NOTĂ IMPORTANTĂ PRIVIND NECESITATEA EFECTUĂRII VIZITEI PE TEREN

RĂSPUNSURI LA SOLICITĂRILE DE CLARIFICARI:

Plan de amplasament si delimitare a imobilului

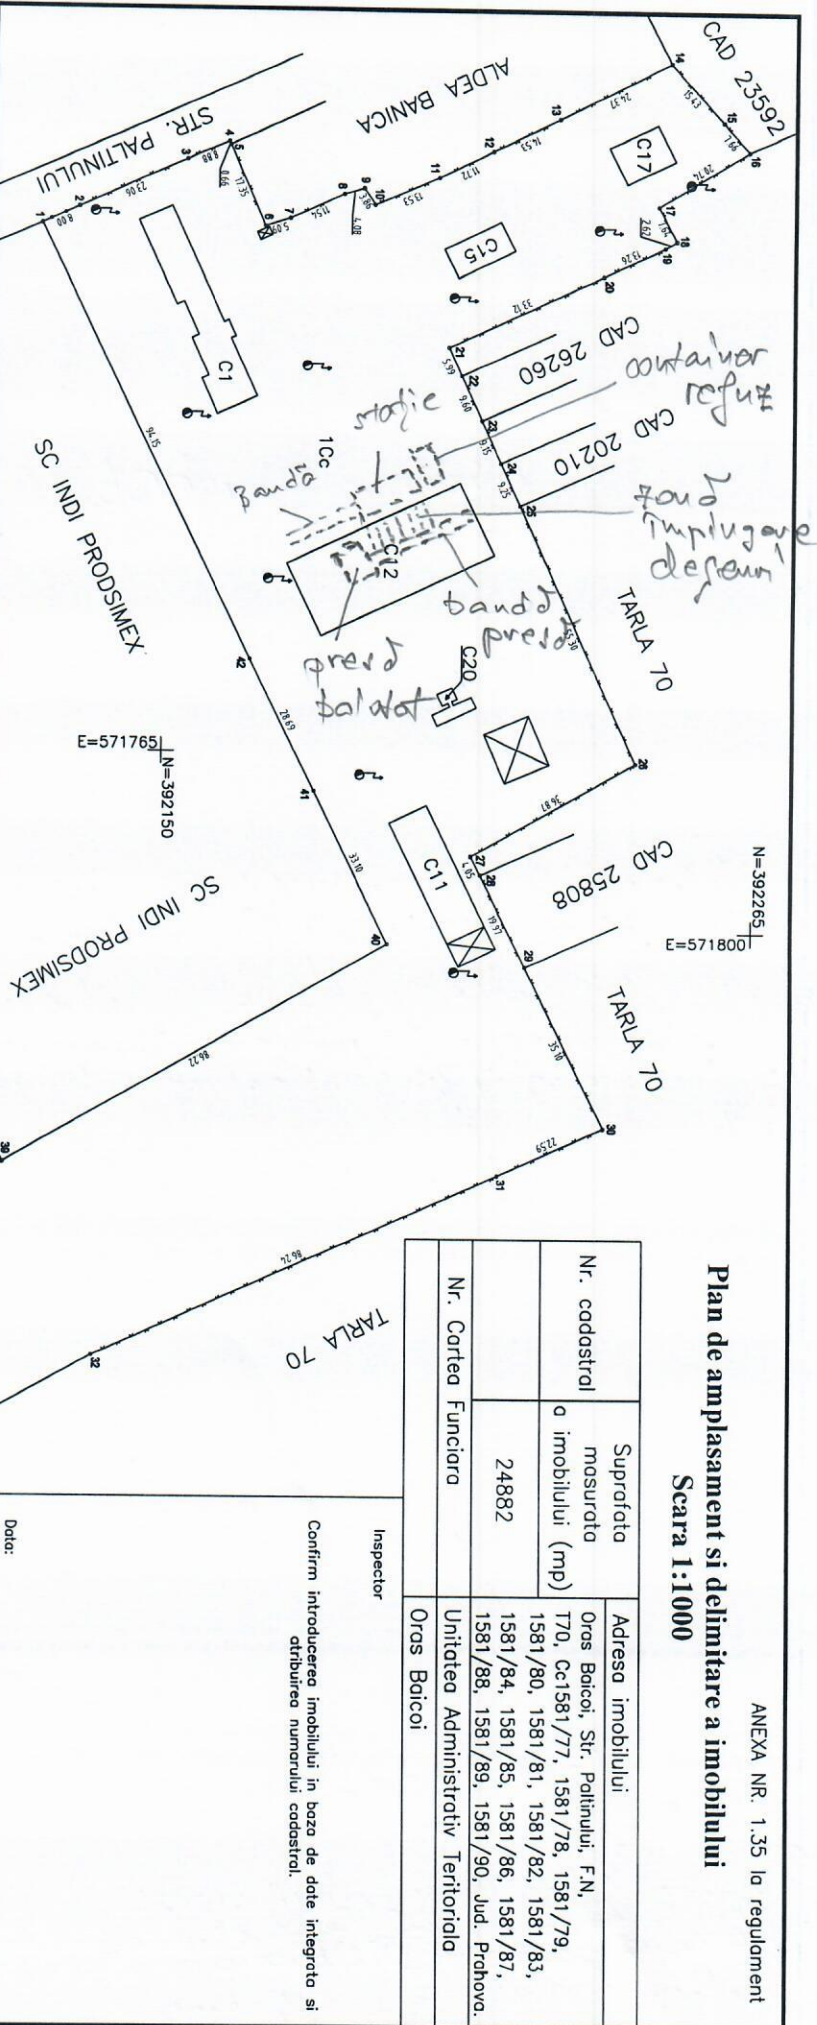
e. e. Va rugam sa ne remiteti un layout al imobilului unde se vor instala " 1 "statie sortare deseuri" si 2 "presa automata de balotat materiale reciclabile" " , inclusiv elevatiile.

f. Va rugam sa ne remiteti layout utilaje avut in vedere la redactarea Sectiunii a-II-a, Specificatii tehnice din care sa reiasa cotele solicitate si cotele de legatura intre echipamentele din "1- Statie de sortare deseuri", intre ele, din "2. Presa automata de balotat materiale reciclabile", intre ele si dintre ansamblul "1- Statie de sortare deseuri" si "2. Presa automata de balotat materiale reciclabile" .

Se anexează planul, cu schița cu amplasarea utilajelor. Recomandam vizita in teren.

Recomandam vizita in teren, pentru a nu apărea inexactitati. Hala C12 si imprejurimile ei permit constructia unor buncare de 2m latime (6 bucati, 12 posturi) care sa fie interconectate cu banda preseii (orizontal) asezata in interiorul halei. Exista spatiu suficient la exterior. La interior hala are stalpi, metalici, pentru sustinere.
